Einbau eines 140° C Sicherheitsthermostats

Betroffene Modelle: alle Modelle mit Grill

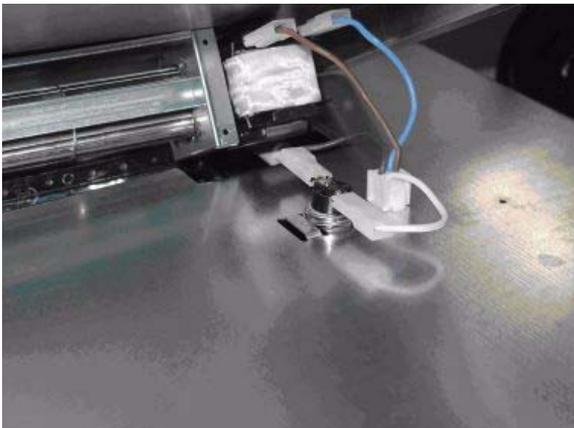
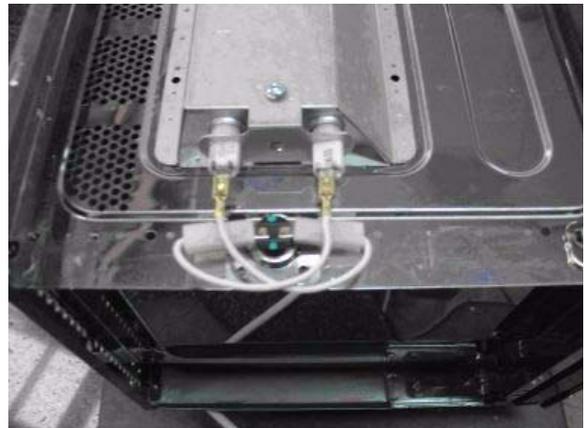
Einbau eines 140° C Sicherheitsthermostats in der Innenraumdecke des Einbaugeräts an der gleichen Stelle des Grillthermostats der Standgeräte. Grund dieser Änderung sind die Normanforderungen und im Falle einer Grillstörung die Sicherstellung eines Doppelschutzes des Kreises.

ET-Nr. 564005 - Thermostat 140°
